vyhlídka "Kozí hrádek" - Mikulov na Moravě

STATICKÝ POSUDEK

datum : červen 2024

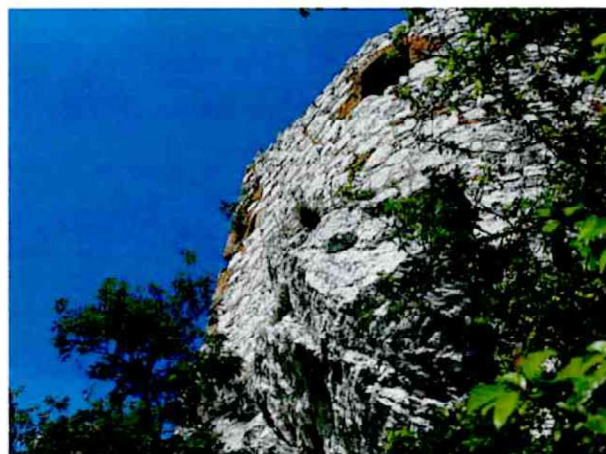
Ke dni 18.6.2024 bylo splněn bod 2 (až na a to, že stěrka nebyla „vytažena“ na boky ochozu) a bod 3. Likvidace náletových rostlin nebyla uskutečněna.

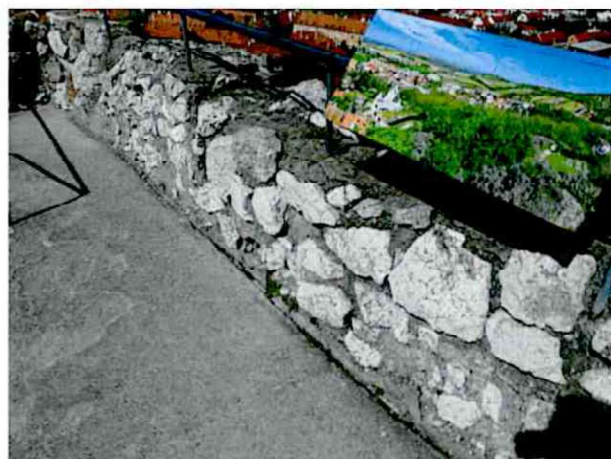
Povrch plošiny je lokálně narušen a je obnažena armovací síťka. V koutech plošiny jsou opět uchyceny náletové rostliny.

- Odstranění náletových rostlin včetně jejich kořenů.
- V koutech plošiny odstranit nálety rostlin a sěrkou utěsnit kout podlahy se zídou alespoň do výše 10 cm.
- Další kontrolu (pokud nenastane nepředvídaná okolnost) provést za 10 let.
